『消防設備士第4類 令和4年下巻』  
 に関するお詫びと訂正のご案内

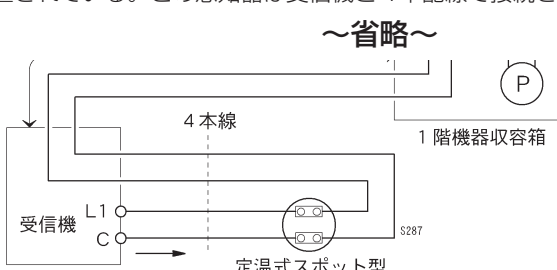
<p>P239 (追加)</p> <p>更新： [2023.02]</p>	<p>正</p>	<p>▶空気管式の設置例5</p> <p style="text-align: center;">～省略～</p> <p>更新： [2023.02]</p>
<p>P239 (追加)</p> <p>更新： [2023.02]</p>	<p>正</p>	<p>▶空気管式の設置例6</p> <p style="text-align: center;">～省略～</p> <p>更新： [2023.02]</p>

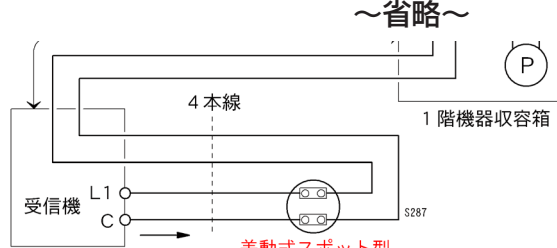
<p>P333</p> <p>▶▶正解&amp;解説</p>	<p>誤</p>	<p>▶▶正解&amp;解説.....</p> <p>◇系統図によると、受信機と1階機器収容箱の間に定温式スポット型感知器（1種）が配置されている。この感知器は受信機と4本配線で接続されている。このため、受信</p> <p style="text-align: center;">～省略～</p> 
<p>更新： [2023.05]</p>	<p>正</p>	<p>▶▶正解&amp;解説.....</p> <p>◇系統図によると、受信機と1階機器収容箱の間に<b>差動式</b>スポット型感知器（1種）が配置されている。この感知器は受信機と4本配線で接続されている。このため、受信</p> <p style="text-align: center;">～省略～</p> 
<p>P96 【1】</p> <p>更新： [2023.11]</p>	<p>誤</p>	<p>【1】下の図は、防火対象物の平面図を示したものである。自動火災報知設備の警戒区域の数は、法令上いくつ以上必要となるか、それぞれ答えなさい。（電光式分離型感知器の場合を除く。）ただし、この防火対象物は、いずれも主要な出入口からその内部を見通すことができないものである。</p>
	<p>正</p>	<p>【1】下の図は、防火対象物の平面図を示したものである。自動火災報知設備の警戒区域の数は、法令上いくつ以上必要となるか、それぞれ答えなさい。（<b>光電式</b>分離型感知器の場合を除く。）ただし、この防火対象物は、いずれも主要な出入口からその内部を見通すことができないものである。</p>
